ПРЕДЛАГАЕМ СЕЛЬХОЗНАВЕСКУ НА ТРАКТОР К-701 НОВОГО ОБРАЗЦА

Отличие «новой» навески от «родной» трактора К-701 (700А)

Рис. 1 – механизм навески К-701 (700А) «родная»

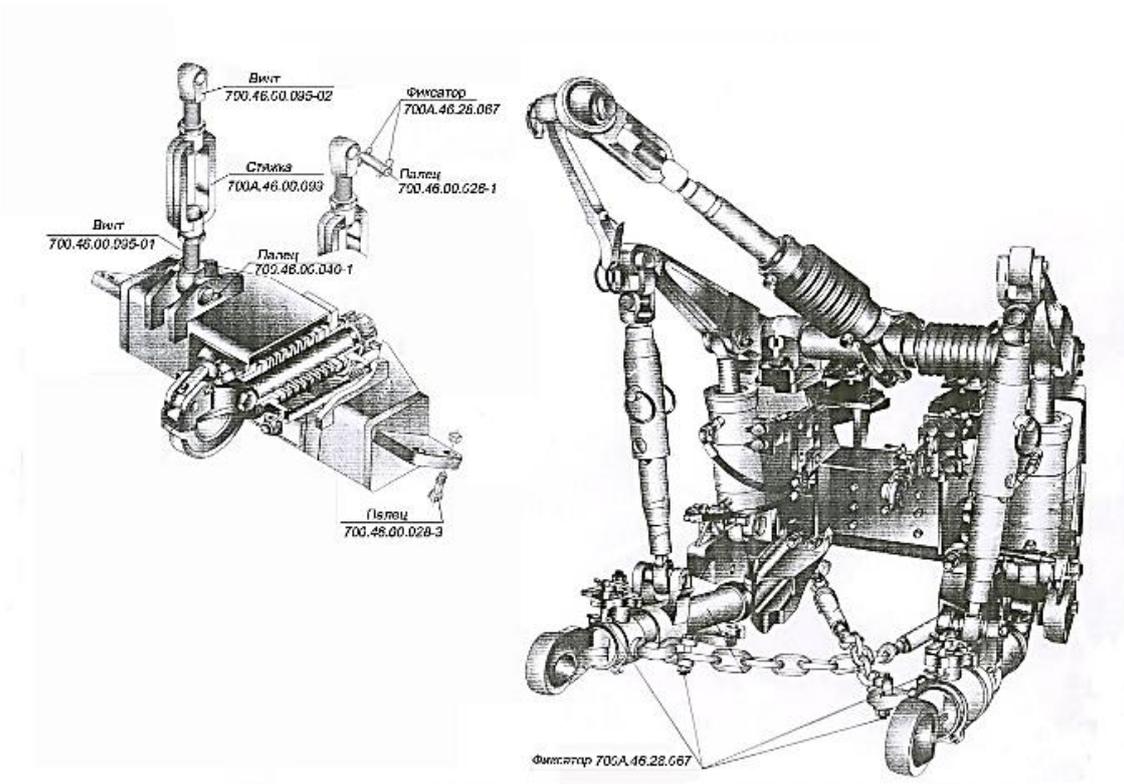
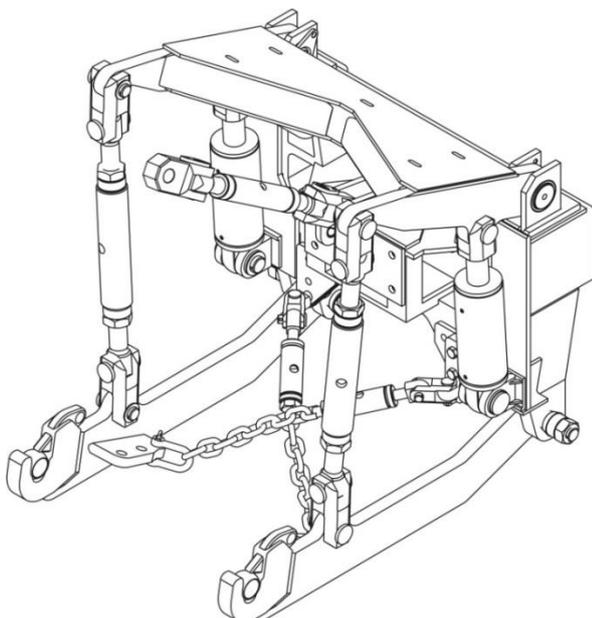
1. Два верхних рычага и шлицевой вал заменены на цельносварную конструкцию верхних рычагов.

Как показал опыт шлицевой вал имеет ряд недостатков:

- дороговизна из-за не технологичности и сложности производства (габариты, закалка, шлицы);
- во время эксплуатации происходит износ шлицов, появление люфтов и их обрыв, либо скручивание вала, что приводит к невозможности работы механизма.

2. Центральный винт приобрел исполнение как на современной технике зарубежного производителя (без тарельчатых пружин).

В качестве демпфера, в новой разработке в гидравлическую схему включен гидроаккумулятор, благодаря которому, при резком изменении нагрузки на с/х навеску, гидроцилиндры выполняют роль амортизаторов.

3. Навесные крюки вместо прицепных скоб.

В новой конструкции вместо прицепных скоб установлены навесные крюки, что упростило агрегатирование трактора с с/х агрегатами. Стало удобно снимать и зацеплять агрегаты (бороны, плуги и т.п.).

4. Изменение угла поворота с/х навески к земле (контроль глубины) обеспечивается металлическими клипсами, которые устанавливаются на гидроцилиндры.

Данная конструкция обеспечивает поддержание заданной глубины работы навесных либо прицепных с/х агрегатов (в т.ч. оборотных плугов).

5. Изменена конструкция нижних рычагов с/х навески и способа их крепления к раме трактора.

Новые нижние рычаги – сплошные, имеют прямоугольную форму, к раме крепятся с помощью сферы и конических втулок, что значительно повысило их надежность и долговечность.
